日本原子力学会「中深度処分対象廃棄物の放射能濃度決定方法の基本手順
(AESJ-SC-F015:2019)」に関する技術評価書（案）

これを踏まえ、令和3年に公開の会合¹において、被規制者から技術評価を希望する3学協会規格を、3学協会から技術評価を行うに際しての参考意見を聴取するとともに、規制執行部局の意向を確認した結果、令和3年度の技術評価の対象として、「中深度処分対象廃棄物の放射能濃度決定方法の基本手順：2019（AESJ-SCF015:2019）」（以下「放射能濃度決定標準」という。）を選定し、これらの技術評価を行うことについて原子力規制委員会の了承を得た²。

図 F. 1—BWR チャンネルボックスの放射化計算フロー図

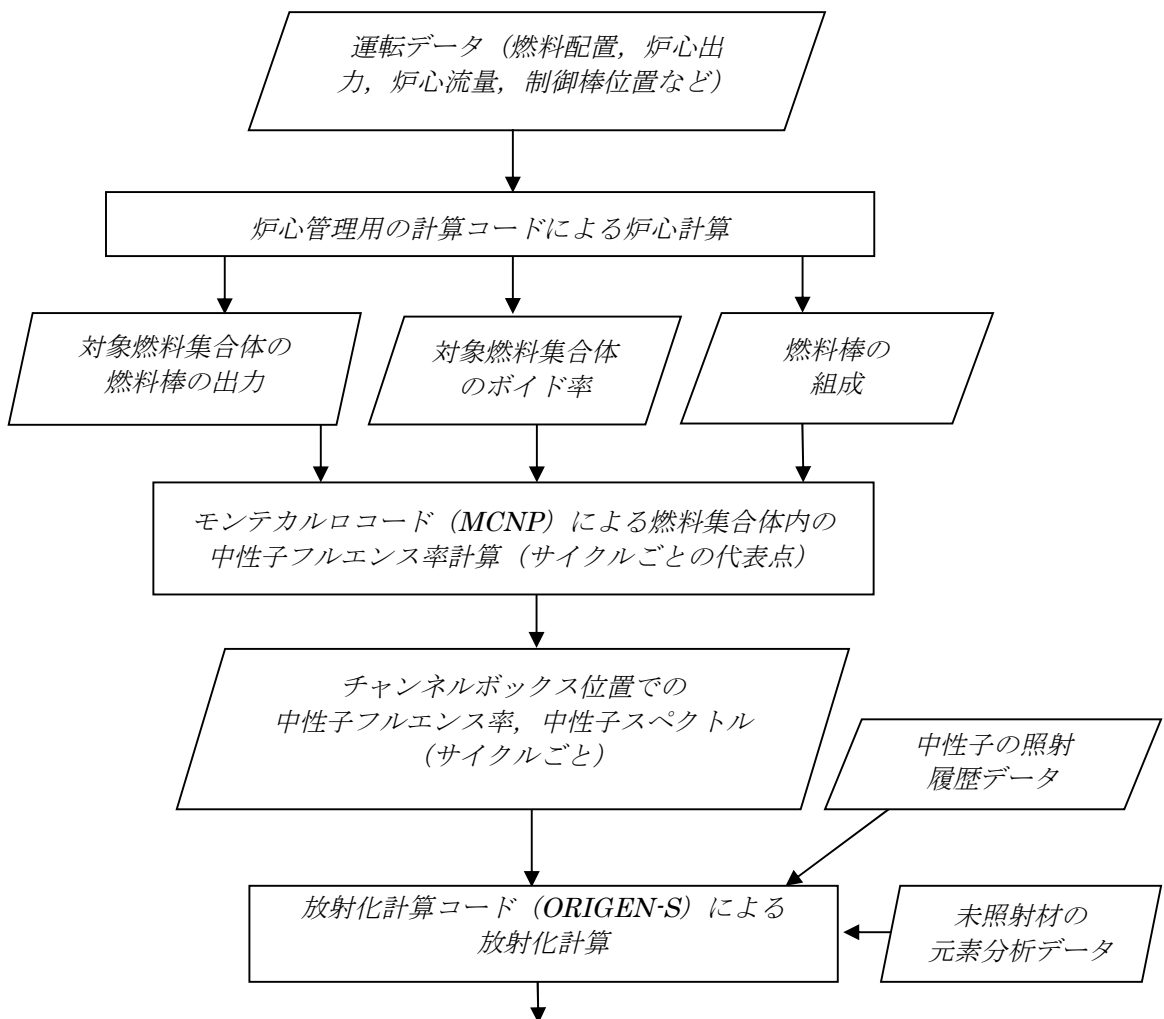
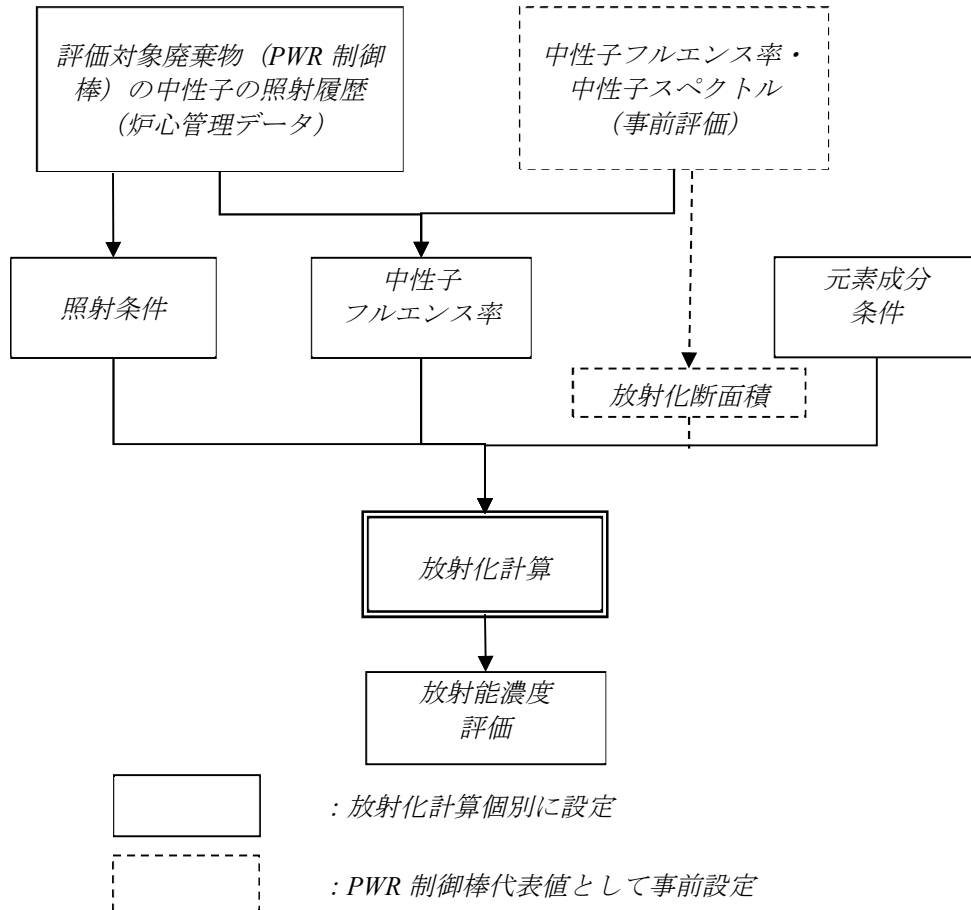
ORIGEN-S: 中性子スペクトルを表すインデックスによって、計算コードの内部にて放射化断面積を計算（附属書Fの図F.1 参照：BWRのチャンネルボックスの例）

ORIGEN2: 中性子スペクトルを考慮した放射化断面積を作成（附属書Fの図F.4 参照：PWR制御棒の例）

日本原子力学会は、ORIGEN-S コードでは中性子スペクトルを表すインデックスによりコード内部にて放射化断面積を作成していること、また、ORIGEN2 コードではユーザーが中性子スペクトルに基づいてあらかじめ 1 群放射化断面積をライブラリから選択あるいは作成するものであるから「中性子フルエンス率だけ」としている。濃度分布評価法においては、中性子スペクトルの特性が反映された放射化断面積が使用されることから、「中性子フルエンス率だけ」とされており妥当と判断する。

図 3.4-7 高浜 3 号炉使用済み燃料組成の計算値(C)と実験値(E)との比較(その 1)

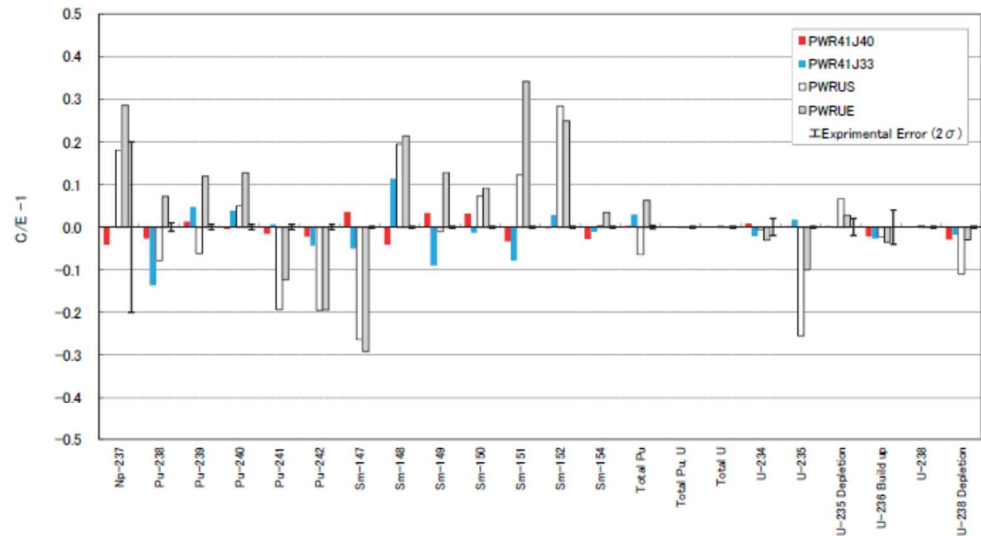
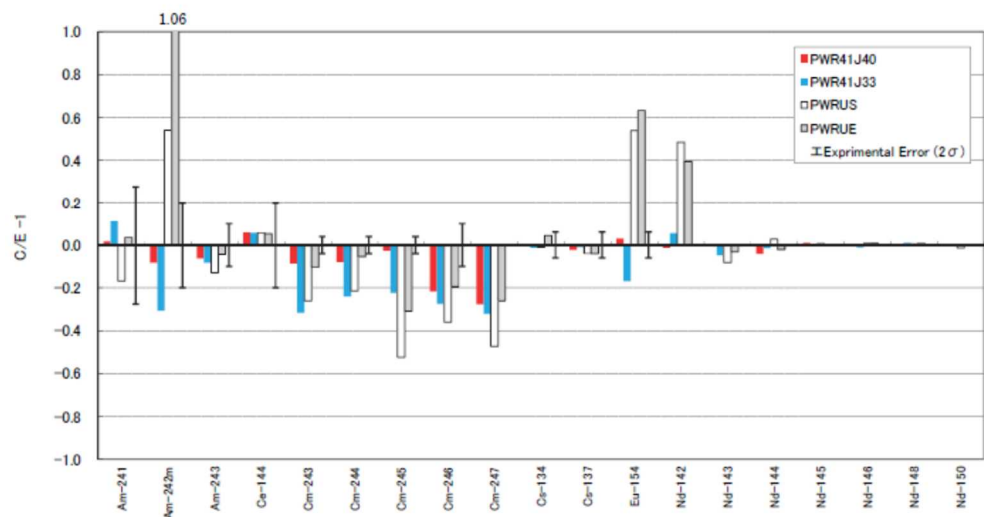
例えば、JENDL 4.0の放射化断面積が発行された際の文献[1]を参照し、PWR使用済み燃料の照射後解析の結果(下の図3.4-7及び図3.4-8)から、計算値(C)と実験値(E)について、JENDL-4.0による計算結果は、ほぼ10%以内で実験値を再現しており、JENDL-3.3に比べてJENDL-4.0の予測精度が改善されていると評価されています。

図 3.4-7 高浜 3 号炉使用済み燃料組成の計算値(C)と実験値(E)との比較(その 1)

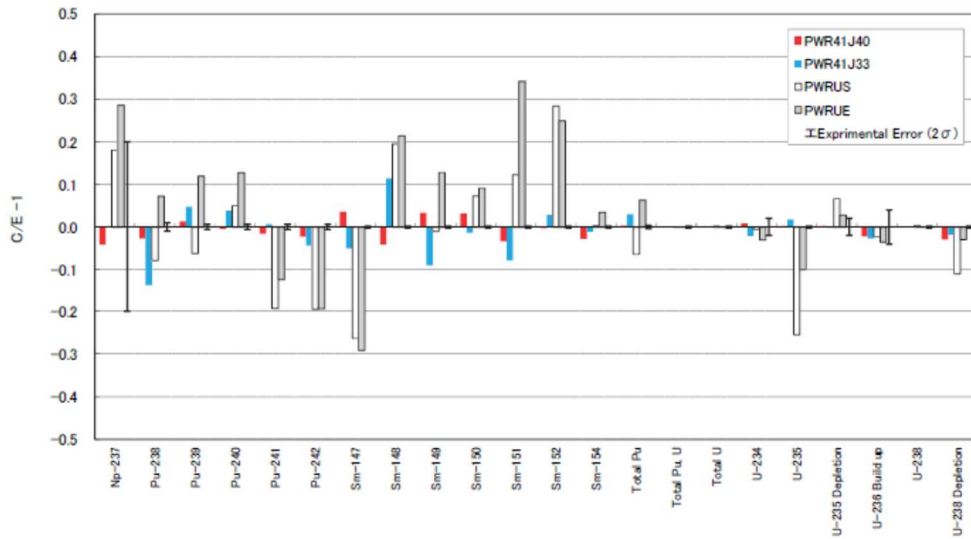
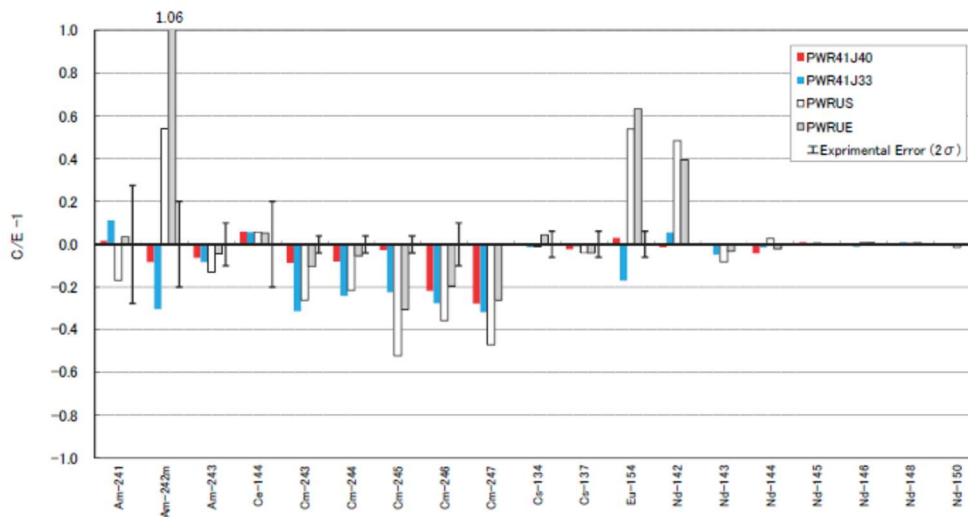
- ② 「A. 1.5 STEP4：結果の提示」において、「適切な計算コードを選択し（中略）放射化計算を実施し、直接的に放射能濃度を算出するか、又は濃度比などの評価係数を計算する。」と記載されているが何をもって計算コードの適切性を確認するのか、また、「図 A. 1—理論計算法の適用基本フロー」（別添 1 参照）には「検証された放射化計算方法の選択」とあるが、どのように放射化計算方法を検証するのかについて、日本原子力学会は次のように説明している⁷⁴。

例えば、ORIGEN2 用の JENDL-4.0 の放射化断面積が発行された際の文献[1]において、PWR 使用済み燃料の照射後解析の結果（下図）から、実験値（E 値）と ORIGEN2 による計算値（C 値）との比較結果（C/E-1）を図に示しています。JENDL-4.0 による計算結果（PWR41J40 の結果：下図の赤い■）は、Cm-246, Cm-247 では 20～30%程度のずれがありますが、その他の核種については 10%以内で実験値を再現していることが傾向分析されており、計算値と実験値はよく一致していることが評価されています。

図 B. 4 - 放射化計算結果への主な計算条件の影響評価結果 (放射化断面積の影響)

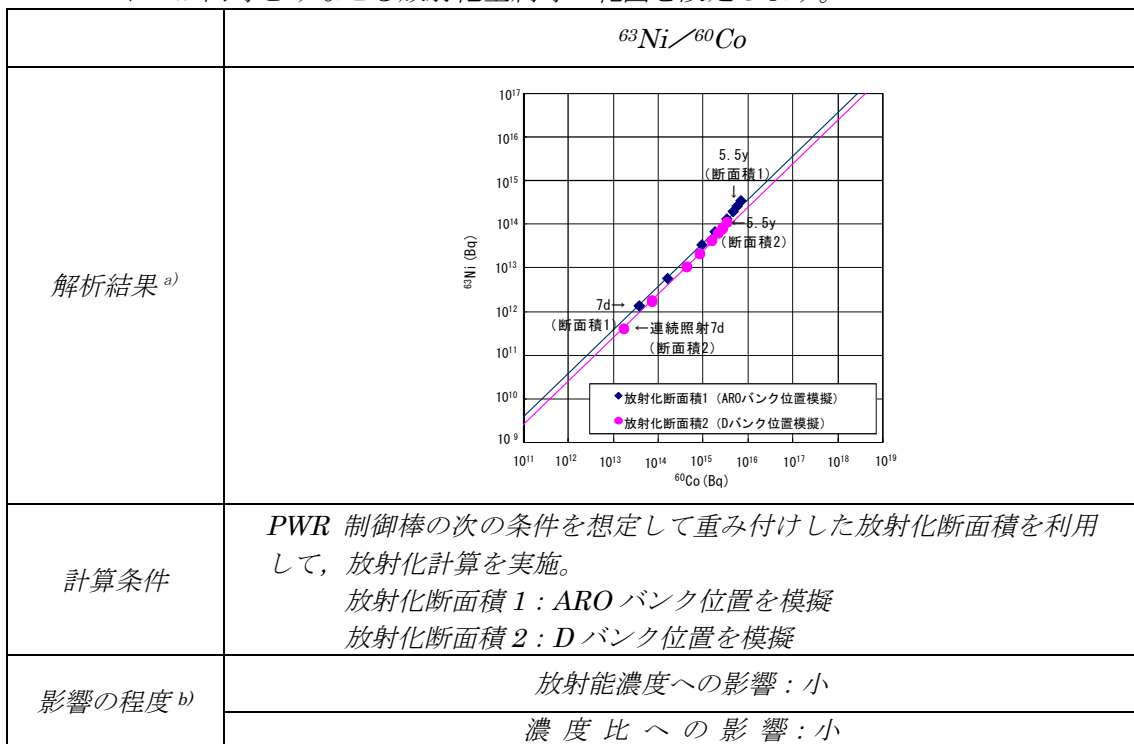
- ③ 「B. 3. 2 放射化断面積」の「b) 解析結果」において、「中性子スペクトルの変化による放射化断面積の変化は、それほど大きくなく、放射能濃度及び濃度比のいずれに対しても影響は小さい」とし、「B. 5 放射化計算の条件の影響評価結果（解析結果のまとめ）」においても、「放射化断面積については、放射能濃度、濃度比のいずれに対する影響も比較的小さいため、（後略）」としているが、「表 B. 4—放射化断面積の影響評価の計算条件」に示す元素成分条件は 1 点のみで放射能濃度の大小については計算条件に入っていない。「図 B. 4—放射化計算結果への主な計算条件の影響評価結果（放射化断面積の影響）」に示す解析結果から、放射能濃度及び濃度比への影響は小さいとする根拠、及びここでの濃度比は何を比較するのかについて、日本原子力学会は次のように説明している⁹¹。

中性子スペクトルの変化が大きくなる代表的な例としては、附属書 B の図 B. 4「放射化計算結果への主な計算条件の影響評価結果(放射化断面積の影響)」において、評価上、保守側に ARO バンクの放射化断面積を設定して評価した例が挙げられます。上記の事例における中性子フルエンス率を同一とした場合の中性子スペクトルの変化による放射化断面積の放射能濃度への影響を下表に示します。D バンクに対する ARO バンクの放射能濃度は、Co-60 で 2.1~2.2 倍、Ni-63 で 3.2 倍を示しています。

図 A. 2—放射化計算数の増加に伴う相関係数（平均，95 %信頼下限）の安定性のイメージ^[1]

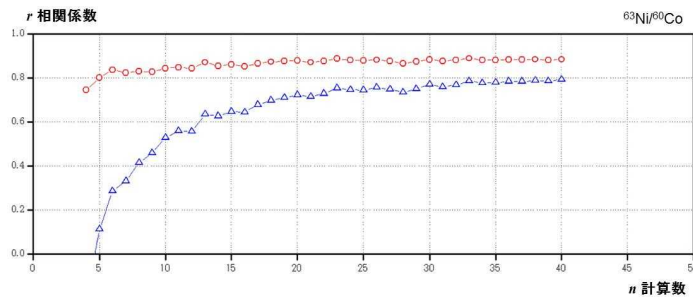
- e) 「図 D. 1—区間推定法による放射化計算の入力データの基本設定フロー」(別添 1 参照) でランダムサンプリングを行う場合の計算の繰り返し回数の考え方について、日本原子力学会は次のように説明している¹¹⁴。

また、具体的には、附属書 A の「A. 4. 3 計算の実施段階」に示しますように、統計値(下図は相関係数の例)の安定性(図 A. 2 では平均値と 95%信頼下限の差異の漸近性: これ以上計算回数を増やしてもそれによって得られる統計値はほとんど変わらない)を評価する方法で行います。

区間推定方法に必要な放射化計算結果の数は、図 A. 2 に示す放射化計算の数による Key 核種濃度と難測定核種濃度間との相関係数の安定性の評価などによって、把握できる。

図 I.6—SUS304 の元素分析データ及び濃度分布条件設定結果（主成分 Fe 及び Ni の抜粋）

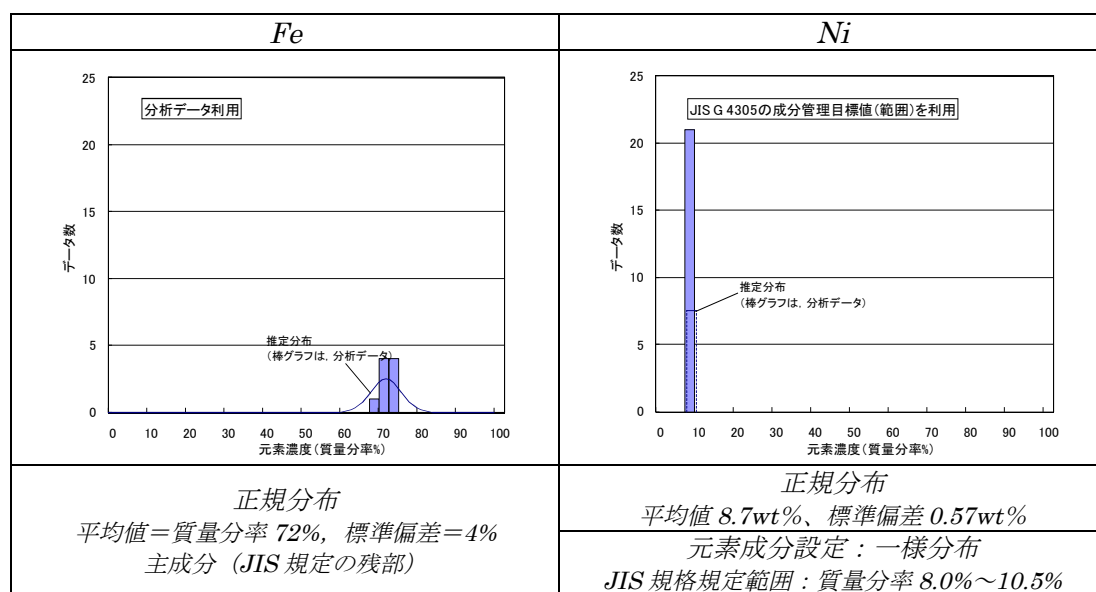
択するとしても、存在を想定する微量元素を含めて、元素成分の制限値の範囲を超えないように分布を設定し、データの信頼性を確保できるように記載を見直すことが望まれる。

これに対して、主成分元素はJIS規格によって製品の品質の許容性を示すための管理範囲が、Niの場合比較的狭いため（Niの場合：質量分率8.0%～質量分率10.5%）、下図のように、この管理範囲内で「一様に分布」していると設定することで、より濃度の高い領域の確率を高めて設定することが出来ますので、標準では、SUS304のNiの計算例に対してこの一様分布を適用しています。

図 H.3—平均的な標準偏差の設定方法のイメージ図 (例)

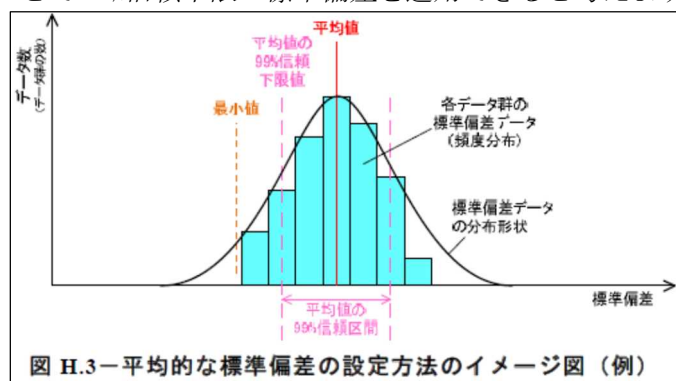
g) 「H2.4 検出困難元素の濃度分布評価方法」の「b)平均的な標準偏差の設定方法」において、「図H.3—平均的な標準偏差の設定方法のイメージ図(例)」が示されている。横軸が対数でない標準偏差データの分布形状に、各データ群の標準偏差データ(対数正規分布)が分布するとしていることについて、日本原子力学会は次のように説明している²¹²。

基本的には、図 H. 3 に示すように、標準偏差をより小さく設定することで保守性を考慮することが出来ますが、表 H. 1 に示すように、標準偏差のデータが示す正規性を評価することで 99%信頼下限の標準偏差を適用できると考えます。

図 A. 1—理論計算法の適用基本フロー

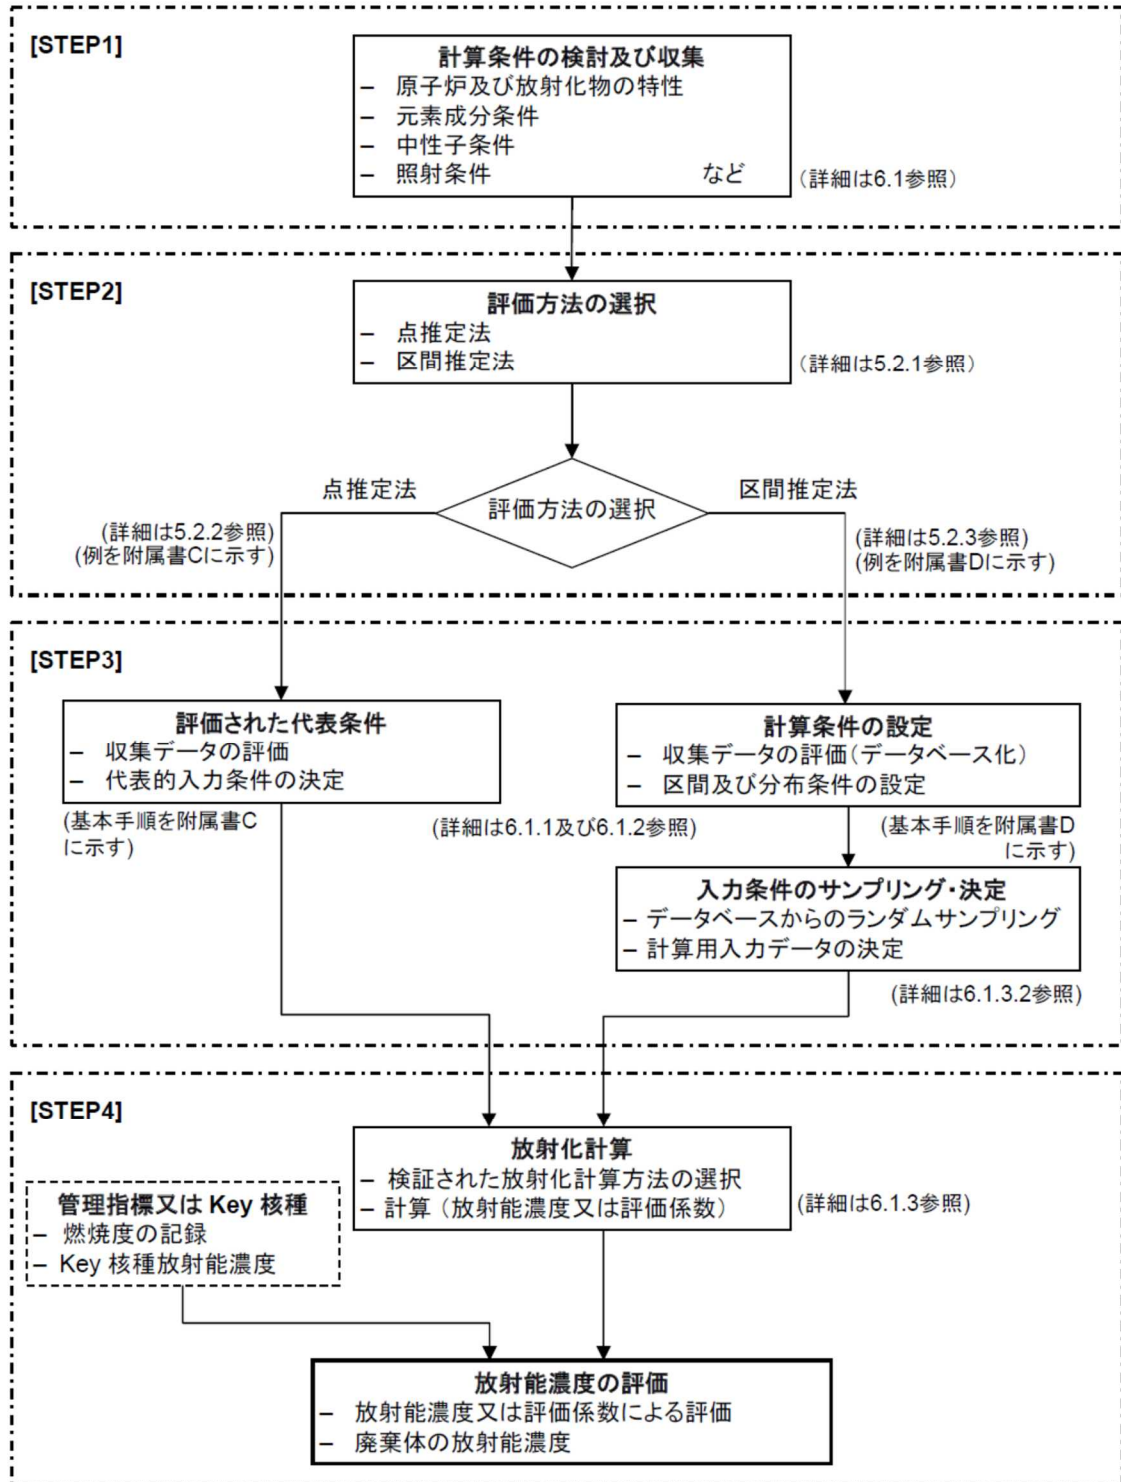
- ① 「A. 1.2 STEP1：計算のための基本の設定」において、「対象とする放射化金属等の特性（幾何形状、元素成分条件など）、原子炉の運転条件（中性子条件及び照射条件）などの放射化計算に必要なデータを事前に収集する」と記載されている。「図 A. 1—理論計算法の適用基本フロー」（別添 1 参照）の該当箇所には、「放射化金属等の幾何形状」に代わり「原子炉及び放射化物の特性」が記載されている。「原子炉及び放射化物の特性」に関してどのようなデータを収集するのか、日本原子力学会は次のように説明している⁷³。

「A. 1.2 STEP1：計算のための基本の設定」の規定内容と「図 A. 1—理論計算法の適用基本フロー」の内容が整合するよう見直すことが望まれる。

なお、「図 A.1—理論計算法の適用基本フロー」のフロー図が主で「A.1.2 STEP1: 計算のための基本の設定」から「A.1.5 STEP4: 結果の提示」までの各ステップの内容が従の構成になっているが、規定は文章が主で図は理解を助けるための参考とすることが望まれる。

図 D.1—区間推定法による放射化計算の入力データの基本設定フロー

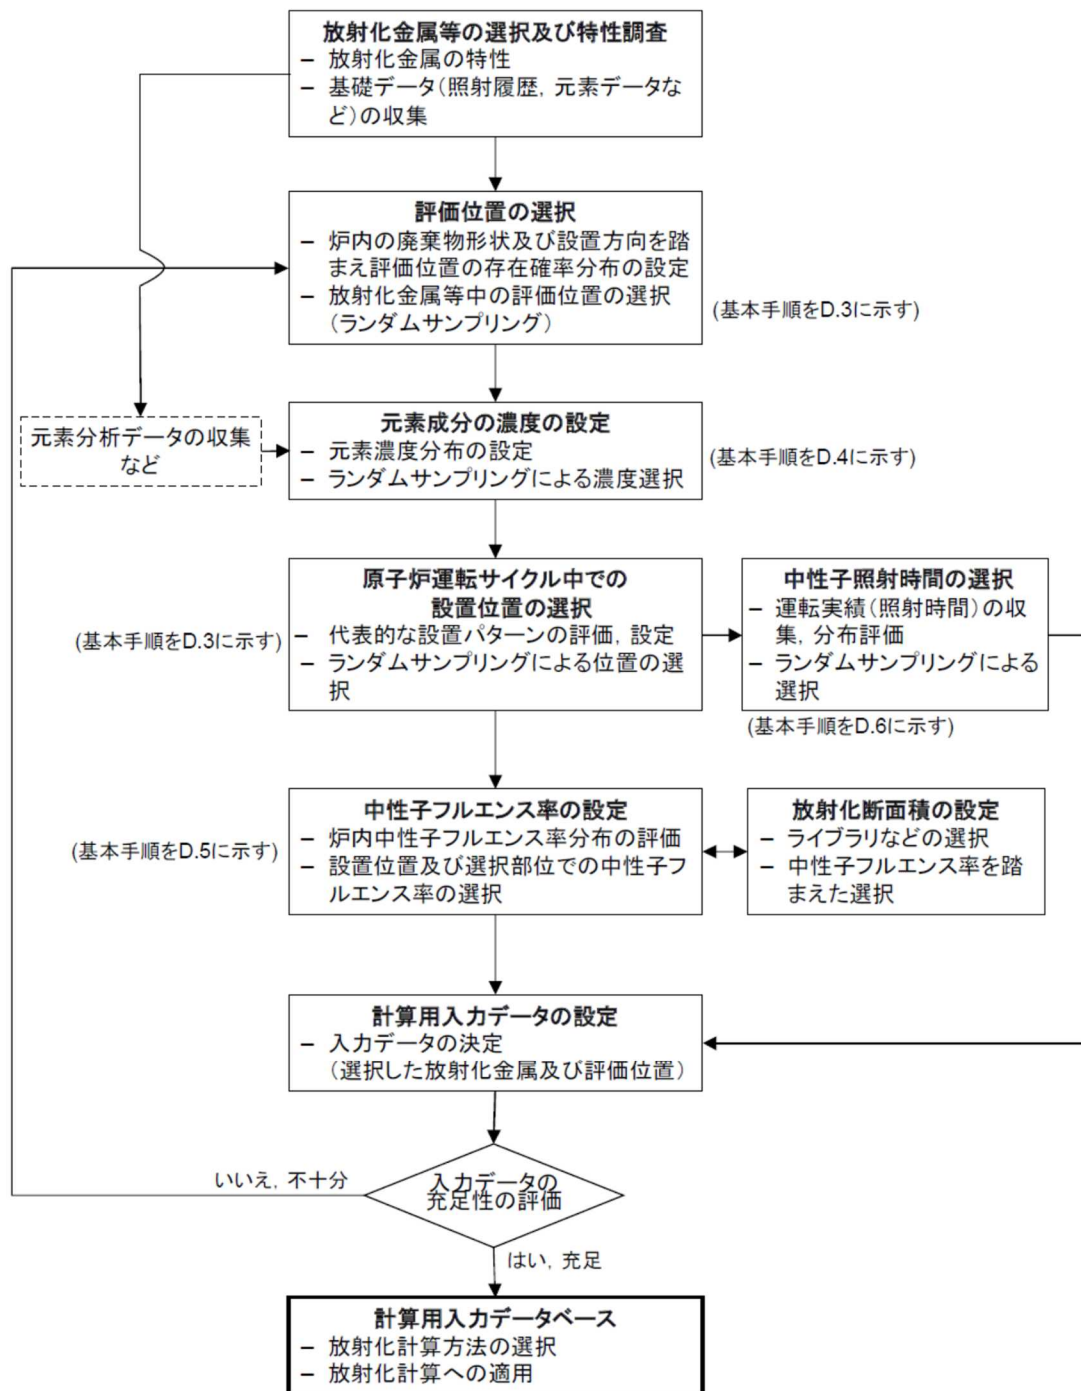
- c) 「図 D. 1—区間推定法による放射化計算の入力データの基本設定フロー」（別添 1 参照）において、「代表的な条件」と「ランダムサンプリング」を使い分ける際の条件及び同一の放射化金属等について、「代表的な条件」と「ランダムサンプリング」それぞれの手法で計算した際の計算結果の同等性について、日本原子力学会は次のように説明している¹¹¹。

の選択（評価位置）」から「e）中性子の照射時間の選択」までにおいては、ランダムサンプリングすると規定し、「図 D. 1」においてもそれぞれランダムサンプリングと記載しているが、詳細に規定している「D. 3 評価対象放射化金属等の評価位置の選択」から「D. 6 照射条件の設定」までにはランダムサンプリングの記載は見当たらない。「D. 2 放射化計算の入力条件の基本設定フロー」と「D. 3 評価対象放射化金属等の評価位置の選択」から「D. 6 照射条件の設定」間の整合性を図ることが望まれる。

d) 「図 D. 1—区間推定法による放射化計算の入力データの基本設定フロー」（別添 1 参照）の「評価位置の選択」の枠内に「評価位置の存在確率分布の設定」があるが、「D. 3 評価対象放射化金属等の評価位置の選択」には記載がない。存在確率分布の設定方法について、日本原子力学会は次のように説明している¹¹²。

「図 D. 1—区間推定法による放射化計算の入力データの基本設定フロー」に示す「存在確率分布」と「表 D. 2—評価対象放射化金属等の内部における照射位置の設定に関わる基本的な考え方」に示す「出現確率の分布」が同じであれば用語を統一することが望まれる。
